OPINIA Nr 047/2021

z wyników przeprowadzonych oględzin - ekspertyzy urządzeń grzewczo kominowych
w budynku przy ul. Kasztanowa Nr 6/1,3,7 w Gliwice
dotycząca urządzeń grzewczo - kominowych użytkowanych przez
ZBM II TBS ROM-4

ul. Karłowicza 6/1, 3, 4.

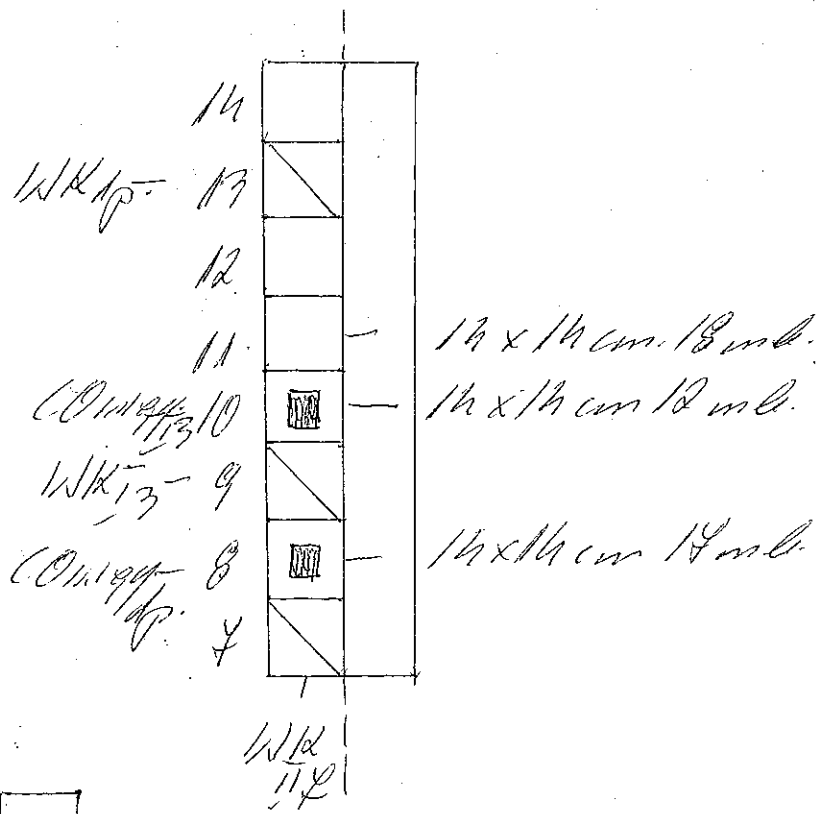
1. Podłączenia do przewodów kominowych zgodnie z rysunkiem.
2. Miesz. nr 7- Cogaz. w pomieszczeniu łazienki, wentylacja łazienki zatkana łącznik od kotła gazowego nieprawidłowy (rura aluminiowa do wentylacji)

Przewód spalinowy wkład kwasodporny fi 110 mm.
